Věc: Připomínka k posuzování vlivů na životní prostředí-zveřejnění informace o posudku a doplnění dokumentace k záměru „Rozšíření výkrmu brojlerů Semtěš II“ v k. ú. Semtěš u Bílého Podolí (dále jen připomínka).

Obrazová příloha připomínky k posuzování vlivů na životní prostředí-zveřejnění informace o posudku a doplnění dokumentace k záměru „Rozšíření výkrmu brojlerů Semtěš II“ v k. ú. Semtěš u Bílého Podolí

Obr.1-most v Bílém Podolí

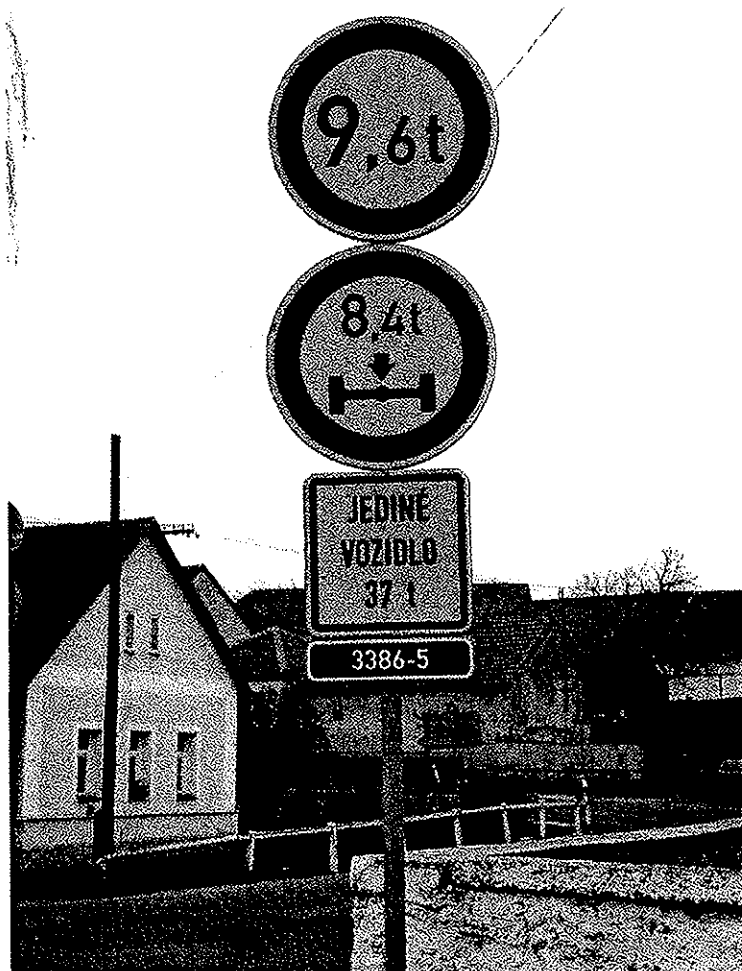
Z důvodu nesouhlasu s Dodatkem k EIA dokumentaci záměru na akci ROZŠÍŘENÍ VÝKRMU BROJLERŮ SEMTĚŠ II, od ing. Miroslava Nešpora ze dne 3.12.2015 a to konkrétně s bodem č. 3.4. - trasovost současného i navrhovaného provozu. Takto navrhovaná trasovost je v rozporu s dopravním značením (viz. obrazová příloha, obr. č.1 a 2) v obci Bílé Podolí. Z tohoto důvodu je možná varianta trasy, ze silnice I. třídy přes obec Podhořany u Ronova, po silnici III. třídy č. 33810 do centra obce Semtěš, dále po silnici III. třídy č. 3386 a dále po místní komunikaci až k provozovně (viz. obrazová příloha, obr. č.4).

Obr. 4-možná přístupová trasa pro nákladní dopravu do výkrmny, ze silnice I. třídy č.17, přes Podhořany u Ronova po silnici III. třídy č. 33810 do centra obce Semtěš, dále po silnici III. třídy č. 3386 a dále po místní komunikaci až k provozovně

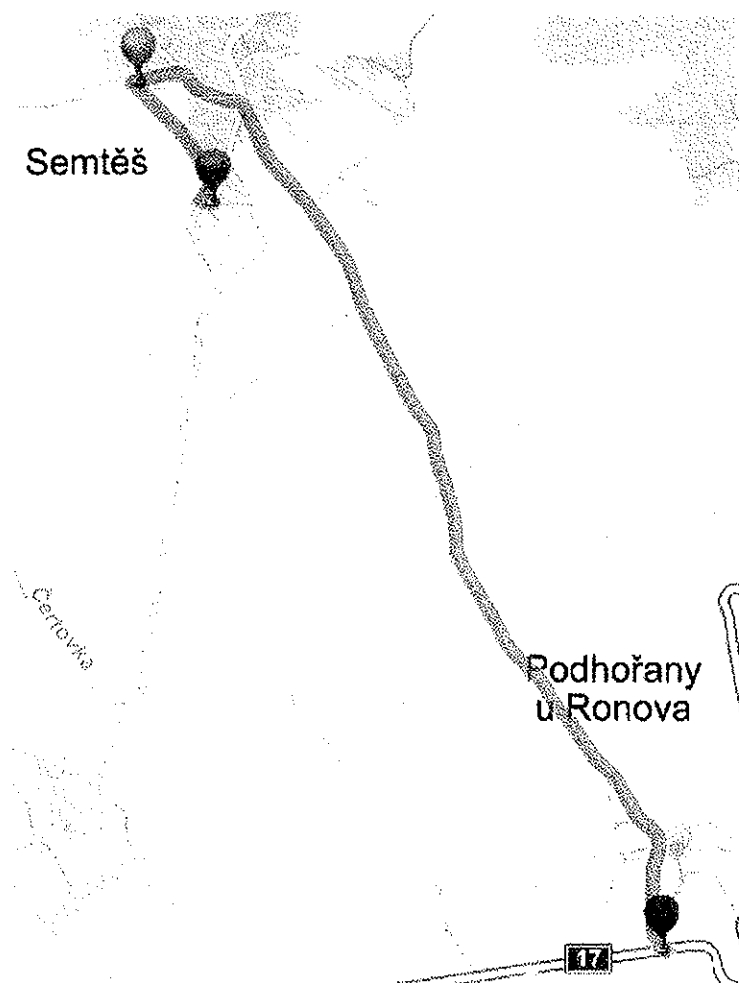
Z této skutečnosti vyplývá, že veškerá nákladní doprava do areálu výkrmny a z něj, povede přes zastavěné centrum obce. Kolem autobusové zastávky, kde mimo jiné je, zejména v ranních hodinách, za snížené viditelnosti zvýšený pohyb dětí a ostatních chodců na cestě k autobusům, čímž se současně s nárůstem hluku a přenosů vibrací ještě zvyšuje riziko dopravní nehody.
